**RESUELVE CONTROVERSIAS PRESENTADA
POR LA COMPAÑÍA GENERAL DE
ELECTRICIDAD S.A. EN CONTRA DE
SUSTERRA SPA, EN RELACIÓN CON EL
PMGD BESS COQUIMBO I.**

Figura 6. Modelo Eléctrico Red de Distribución Panamericana (S/E Pan de Azúcar), no correspondiente al indicado para la conexión del PMGD BESS Coquimbo I.

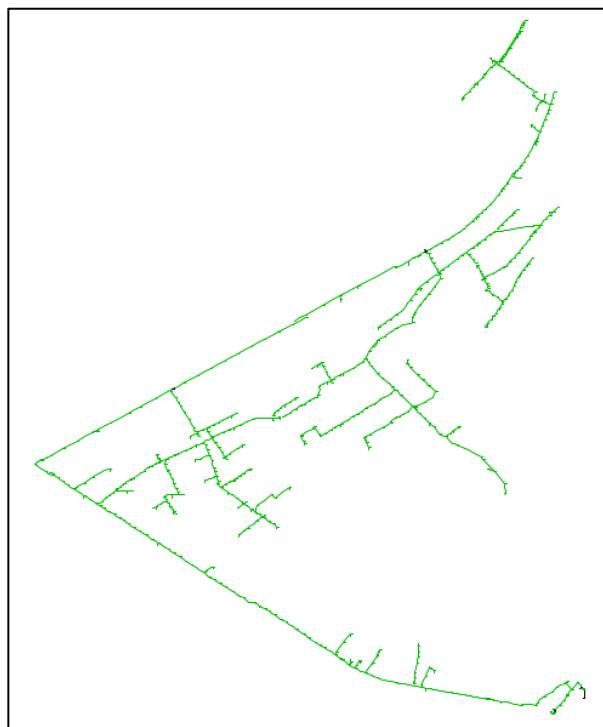
En este caso en particular, de acuerdo con las comunicaciones establecidas entre las partes, ha sido posible constatar un error en los documentos adjuntos a la presentación realizada por parte de Susterra SpA en el Considerando 3º de la presente controversia, situación que es reiterada en el Formulario N°13, debido a que el PMGD adjunta el modelo de red de otro proceso de conexión PMGD en desarrollo por parte del Interesado, correspondiente al PMGD BESS Coquimbo II, el cual se interconecta al alimentador vecino, circuito Panamericana.

Figura 7. Modelo Eléctrico Red de Distribución Panamericana (S/E Pan de Azúcar), correspondiente al indicado para la conexión del PMGD BESS Coquimbo I.

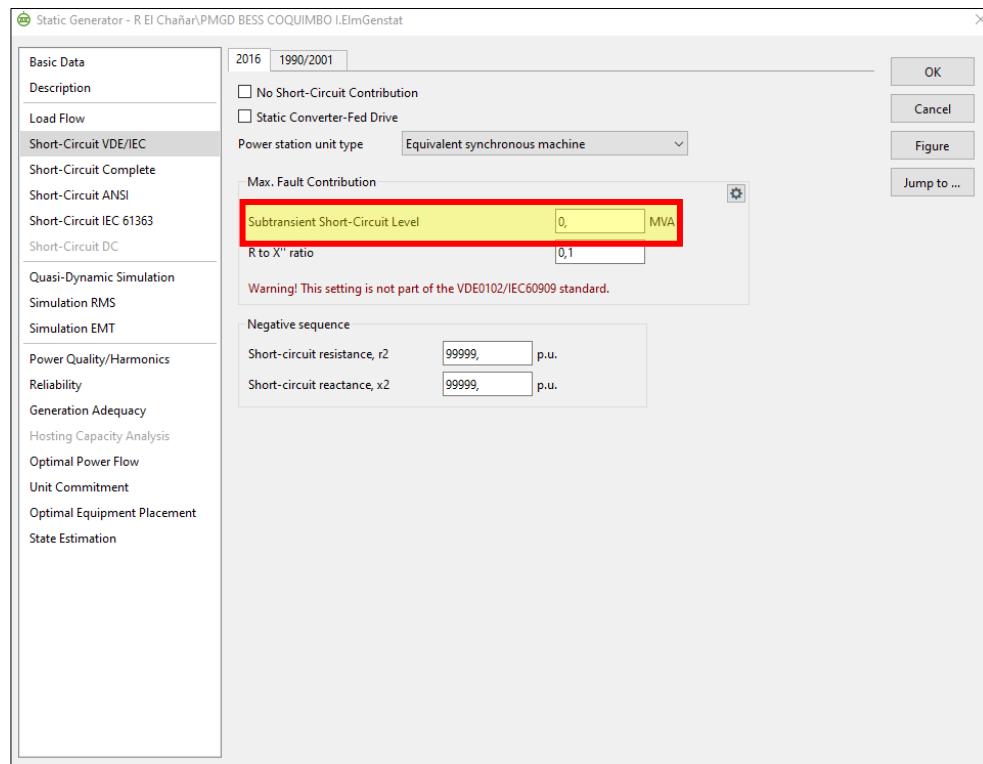
eléctrico asociado a la conexión del PMGD BESS Coquimbo I, ha sido imposible evidenciar que Susterra SpA entregue claridad respecto del aporte del nivel de cortocircuito, debido a que existe ausencia de información. De los escenarios se puede observar que el aporte considerado está prestablecido en valor 0.

Figura 9. Curvas de sobrecorriente de fase alimentador El Chañar. (fuente: Ingreso SEC OP 250875 03.01.24).

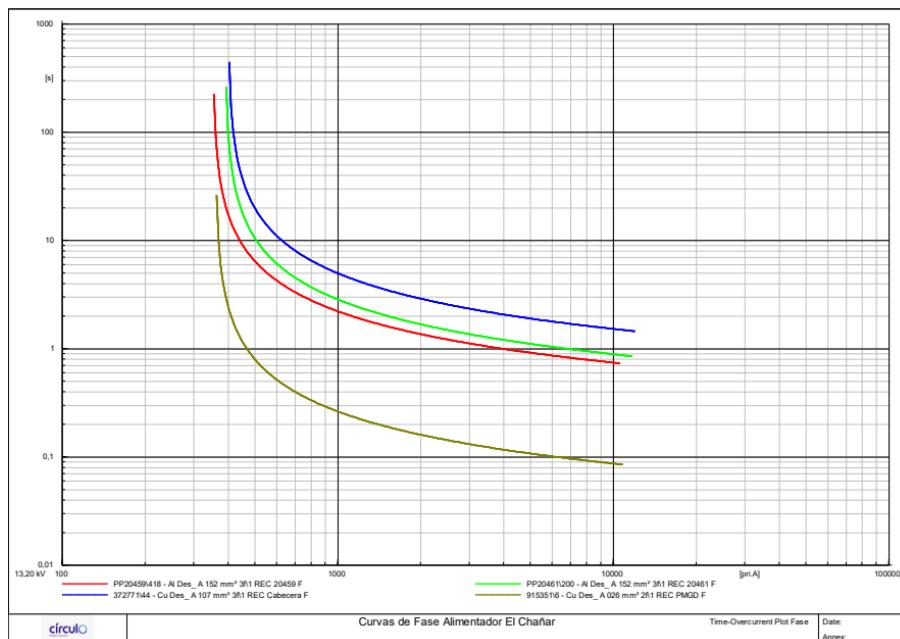
Luego, verificando el documento “Estudio de Coordinación de Protecciones PMGD BESS Coquimbo I”, de 29 de agosto de 2023, no ha sido posible constatar la evaluación del punto indicado anteriormente, por lo cual, esta Superintendencia considera procedente la observación realizada por CGE S.A., la cual deberá ser subsanada por Susterra SpA conforme las instrucciones que emanará esta Superintendencia en la parte resolutiva de la presente controversia.

Por otra parte, esta Superintendencia considera procedentes las observaciones presentadas en el estudio de coordinación de protecciones, que solicitan a Susterra SpA evaluar el punto de conexión aguas abajo del alimentador adyacente con el tiempo de ajuste más lento, esto a fin de poder verificar que ante una falla en dicho alimentador se mantenga la selectividad del ajuste de protecciones. Asimismo, cabe hacer mención que el estudio de coordinación de protecciones esta sostenido en los resultados obtenidos de los estudios de flujo de potencia y cortocircuito, por lo cual el modelo implementado para evaluar la coordinación de protecciones deberá mantener las conclusiones de los estudios antes citados.
